Objet : UCCLE. Vieille rue du Moulin, 92-94.

Demande de permis d'urbanisme portant sur la construction d'un immeuble de 4 logements.

### Avis de la CRMS

Fig. 1. Situation projetée.  
Illustration issue du dossier de demande.

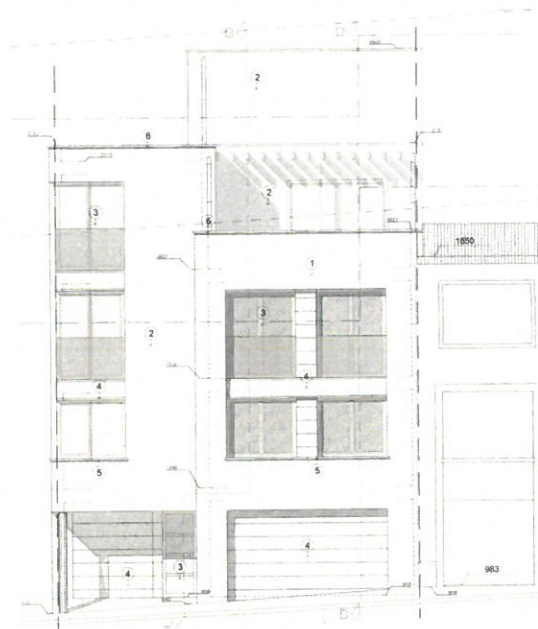
La Commission souscrit à la construction mais juge que le gabarit du bâtiment projeté (R+3+local technique) est trop imposant, aussi bien par rapport au site classé, à partir duquel il risque d'être perceptible, que vis-à-vis de son contexte bâti constitué de maisons présentant un gabarit plus modeste (R+2+combles). L'Assemblée recommande donc de réduire la construction projetée d'un niveau.
